Mission régionale d'autorité environnementale

**Avis délibéré  
sur le projet de renouvellement urbain du quartier de La  
Lutèce et sur le projet de plan local d'urbanisme (PLU)  
à l'occasion de sa mise en compatibilité  
Valenton (94)**

N° APJIF-2023-066 et  
APPIF-2023-111  
du 13/12/2023

Figure 2: Programme d'ensemble du projet de renouvellement du quartier (source : pièce C3 « NPNRU Description du projet », p. 14 )

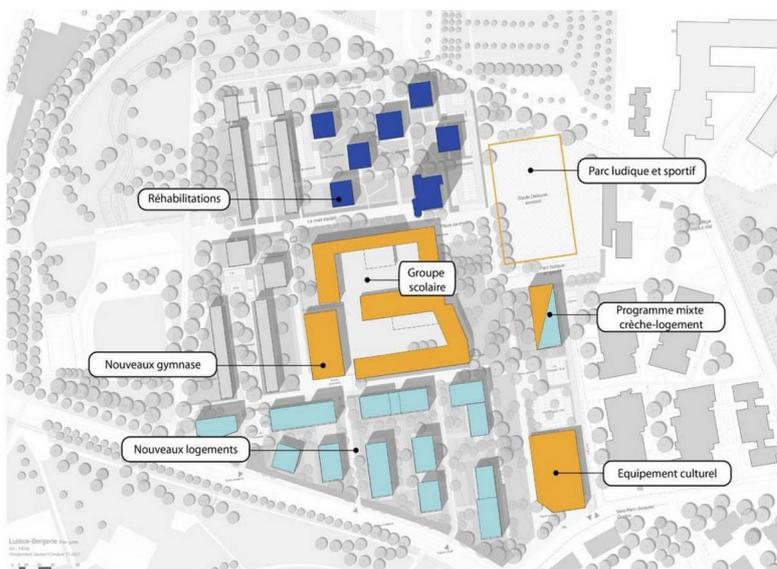
En phase 2 (hors NPNRU), il est prévu la démolition des 240 logements du secteur ouest. Les conditions de reconstitution de l'offre de logements correspondant à ces démolitions (à supposer le choix de ces démolitions justifié, cf 2.3 *infra*) ne sont pas précisées. L'Autorité environnementale estime qu'en l'absence de prise en compte de la deuxième phase, qui relève du même périmètre de projet au sens de l'évaluation environnementale, l'analyse des incidences du projet n'est pas complète. À tout le moins, plusieurs hypothèses d'évolution du quartier, tenant compte de la future programmation globale, devraient être présentées pour en évaluer les impacts prévisibles.

**(1) L'Autorité environnementale recommande de compléter l'étude d'impact par une présentation de la programmation de phase 2 ou, à défaut, des hypothèses de densification et d'aménagement prévisibles et d'en évaluer les incidences maximales potentielles.**

Figure 4: Synthèse des modifications apportées à l'espace paysager ou récréatif à protéger (rapport environnemental, p. 14)

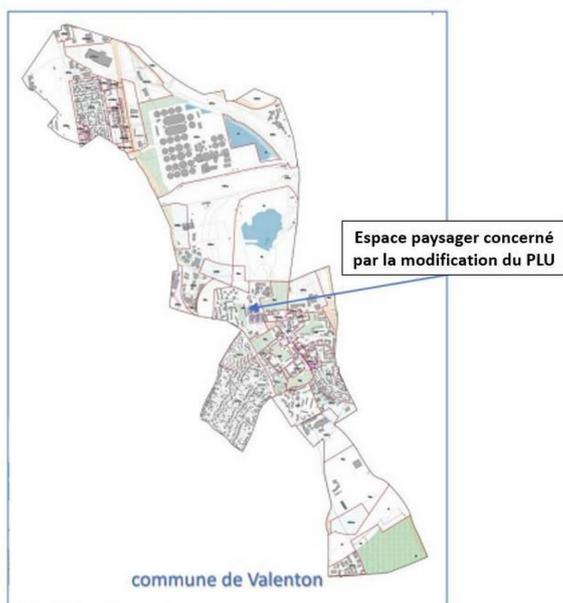
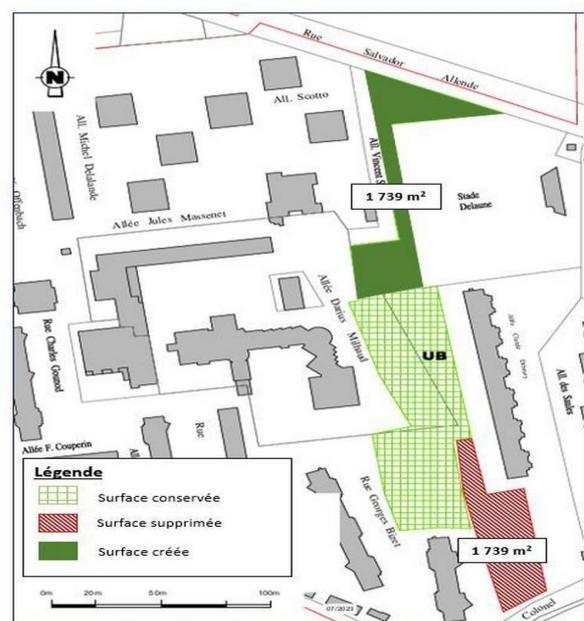
L'Autorité environnementale relève cependant que le choix d'implantation n'est pas justifié au regard des contraintes environnementales fortes auxquelles est soumis le quartier (biodiversité, risque d'inondation, pollutions sonores et atmosphériques). En effet, la conséquence de cet emplacement est la suppression de 1 739 m<sup>2</sup> d'espace paysager ou récréatif à protéger entraînant la suppression d'un bassin de rétention de 900 m<sup>2</sup> et la destruction d'habitat pouvant avoir un potentiel écologique intéressant.

#### **(8) L'Autorité environnementale recommande de justifier, au sein de l'étude d'impact et du rapport environnementale, le choix d'implantation du centre éducatif et culturel au regard des enjeux environnementaux du secteur, notamment liés à la biodiversité et au risque d'inondation par ruissellement susceptible d'être aggravé par la suppression du bassin de rétention.**

Figure 6: Localisation des arbres remarquables au sein du quartier de La Lutèce (Source : Etude faune flore habitats, p. 37)

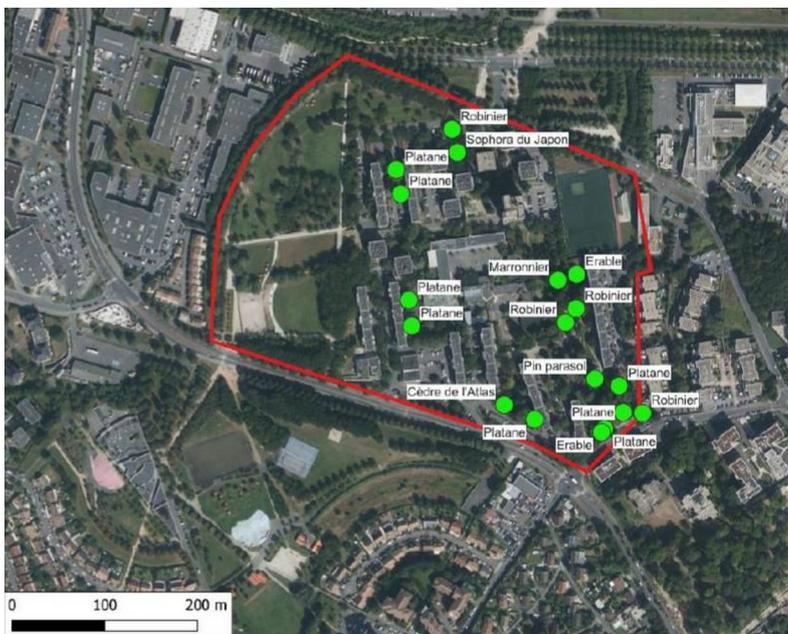
L'étude identifie des arbres remarquables présentant un intérêt écologique ou paysager (figure 6). L'espace paysager ou récréatif à protéger, dont une partie est supprimée dans le cadre de la mise en compatibilité du PLU, constitue un habitat de type « parc boisé ». Il accueille, selon l'étude, des arbres remarquables et une espèce avifaune protégée, le Moineau domestique.

Figure 7: Trame verte dans laquelle s'inscrit le quartier de La Lutèce (Source : pièce C3 « NPNRU Description du projet », p. 22)

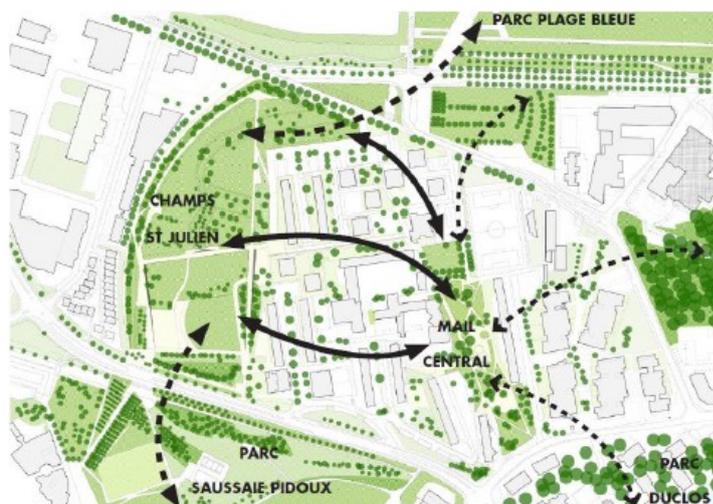
Or, l'impact de la suppression de cet espace n'est pas analysé au regard de ses effets sur les continuités écologiques, notamment entre le parc de la Plage Bleue et le parc Jacques Chirac et à l'échelle du quartier. Le dossier indique, sans démonstration à l'appui, que « la modification permettra de créer une liaison végétale au sein du quartier en connexion avec le parc de la Plage Bleue au nord du quartier et le parc Jacques Chirac au sud, créant ainsi une continuité écologique à l'échelle locale ». D'une manière générale, le maintien, voire le gain de fonctionnalités écologiques que devrait permettre la compensation envisagée ne fait l'objet d'aucune démonstration. L'Autorité environnementale relève d'ailleurs que cette mesure de compensation ne figure pas parmi les mesures ERC prévues dans le cadre du projet, telles que décrites dans l'étude d'impact (pièce C4 « NPNRU Impacts Mesures », p. 42 et suivantes et p. 164).

Figure 7: Carte de bruit stratégique du quartier de La Lutèce Lden (24h) - Bruits cumulés (bruit routier, ferroviaire et aérien) (source : BruitParif)

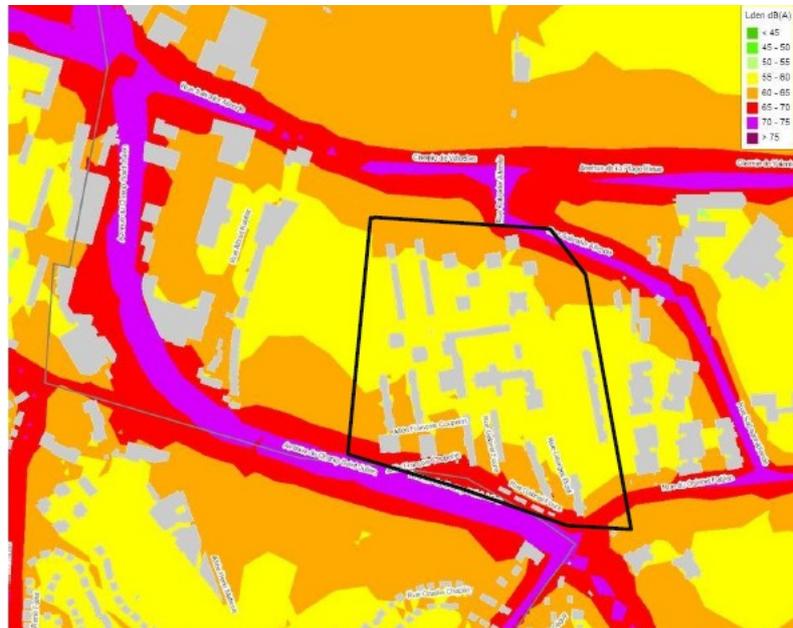
moins sur sept jours), et comprenant des points qui devraient être positionnés plus en cœur de projet, notamment à proximité des établissements accueillant des publics sensibles tels que le groupe scolaire.

**(17) L'Autorité environnementale recommande de compléter la campagne de mesures acoustiques à l'état initial par des mesures de plus longue durée et par l'implantation de points de mesure plus en cœur de projet, notamment à proximité des établissements accueillant des publics sensibles.**

Figure 8: Carte des isophones à 4m du sol à l'état projet 2030 pour la période jour, en Laeq (Source : C4 « NPNRU, Impacts Mesures », p. 103)

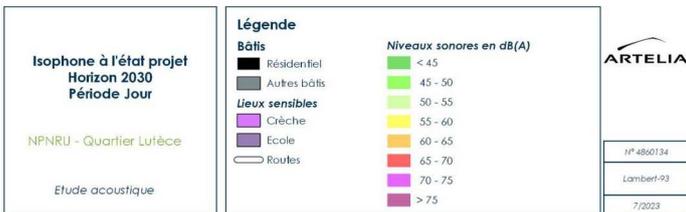
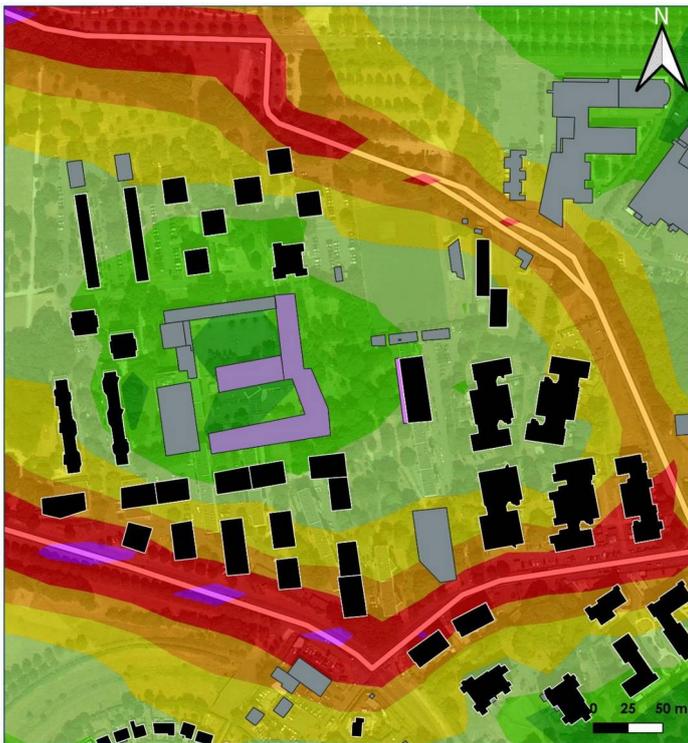
- une exposition de six nouveaux bâtiments, ainsi que le centre éducatif et culturel, dans le secteur sud, à des niveaux sonores supérieurs à 65 dB(A) de jour. Afin de limiter les nuisances sonores auxquelles sont soumis les bâtiments implantés dans les secteurs exposés, des objectifs d'isolation acoustique des façades concernées ont été définis « les bâtiments soumis à des niveaux sonores en façade supérieure à 60 dB(A) de jour et 55 dB(A) (valeurs réglementaires) de nuit devront être suffisamment isolés des bruits extérieurs afin de garantir un niveau de bruit à l'intérieur des pièces principales inférieur ou égal à 35 dB(A) de jour et 30 dB(A) de nuit. » (pièce C4 « NPNRU Impacts Mesures », p. 114).

Par ailleurs, un programme de renouvellement urbain doit également s'efforcer de réduire les nuisances rencontrées par les habitants déjà présents sur le site. Il convient donc de montrer comment le projet traite les logements et personnes exposés à des niveaux sonores supérieurs à ceux déterminés par l'OMS.

Figure 10 : Maillage piéton du quartier à l'état projeté (Source : C4 « NPNRU, Impacts Mesures », p. 99)

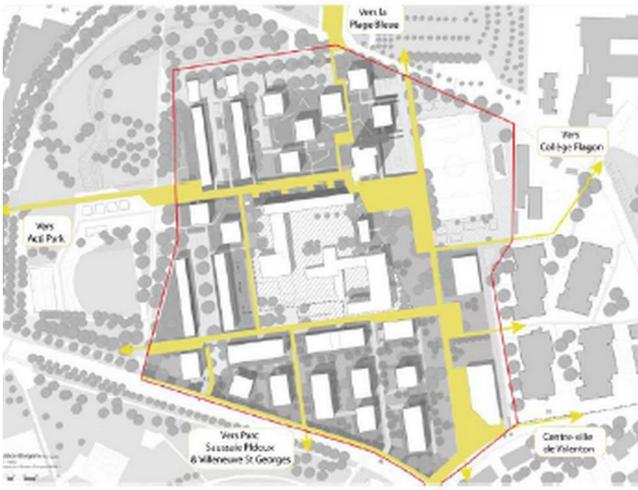
Contrairement à l'étude de trafic automobile, l'analyse des mobilités en lien avec les modes alternatifs à la voiture personnelle est très peu détaillée. Le dossier ne précise ni les parts modales de déplacements, ni le taux de motorisation des habitants du quartier, ni les besoins ou le potentiel du quartier en matière de développement des mobilités alternatives à la voiture. Pourtant, le projet affiche l'objectif d'améliorer et de clarifier le maillage piéton, de favoriser l'accès aux transports en commun, d'intégrer les cyclistes et de privilégier la traversée au cœur du quartier par des modes doux en limitant l'accès aux voitures (pièce C4 « NPNRU Impacts Mesures », p. 99).

Un axe routier sera créé au sein du quartier. Le dossier ne présente pas le bilan chiffré des voies supprimées et des voies créées, ni les modalités précises d'aménagement et de sécurisation des cheminements en modes actifs sur l'ensemble des axes et leur contribution attendue à l'amélioration de leur part modale. Les aménagements destinés aux piétons ne sont pas précisément décrits (largeur des trottoirs, continuité des itinéraires, mise en place de mobiliers permettant aux personnes âgées ou aux personnes avec des enfants de s'asseoir, etc.). L'étude d'impact n'est pas plus précise à cet égard sur le maillage cyclable, dont seule la trame générale est présentée, sans qu'elle ne soit mise en relation avec le réseau cyclable et les principales destinations environnantes, ni décrite en termes qualitatifs.
